OGGETTO: [ID VIP 8687] - Parco agrovoltaico, della potenza di 39,87 MW e delle relative opere di connessione alla RTN, da realizzarsi del Comune di Brindisi (BR) in località "Santa Teresa". Codice pratica Terna 202000718.

Istanza per il rilascio del Provvedimento di VIA statale ex art. 23 del D.lgs. n. 152/2006 e ss.mm.ii.

Relazione tecnica a supporto dell'istruttoria sul progetto

Parere Arpa Puglia

Figura 2: aree non idonee ex R.R. 24/2010 e superficie catastale di impianto

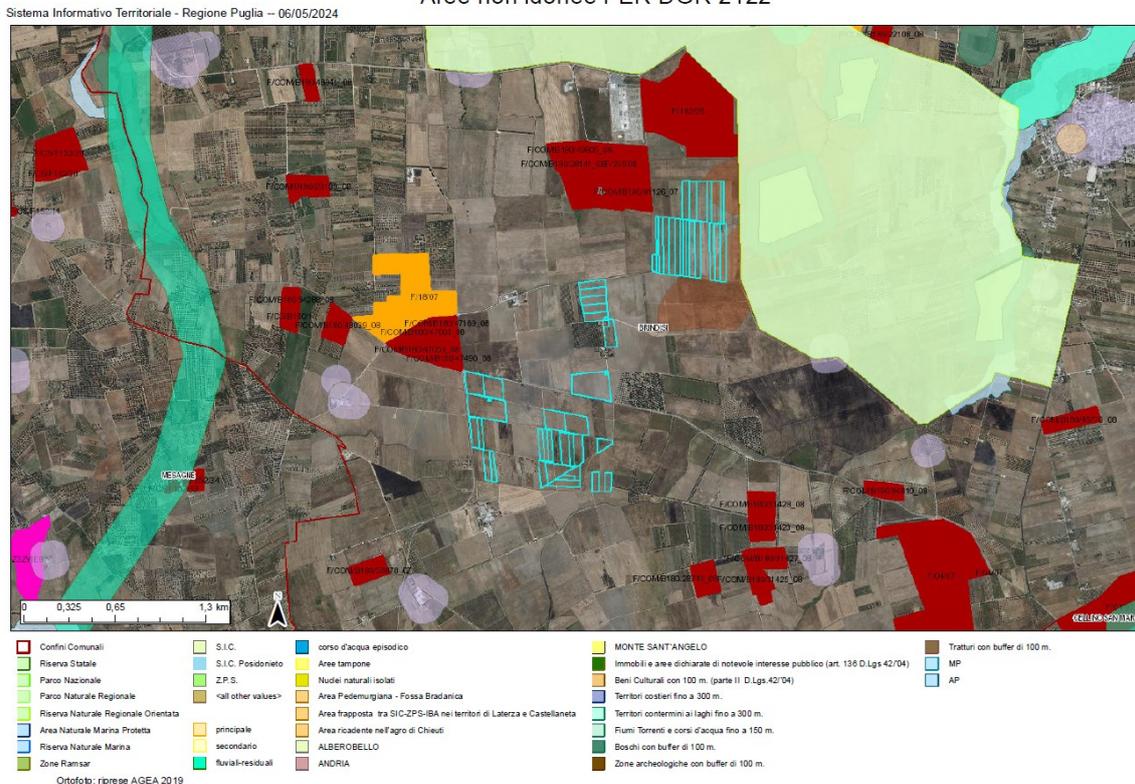
Parte dell'area di impianto proposto (zona settentrionale), intesa come superficie di installazione dei pannelli fotovoltaici, ricade tra quelle indicate come *non idonee* ai sensi del regolamento regionale n. 24 del 2010 (A.T.E "A" del PUTT - fig.2).
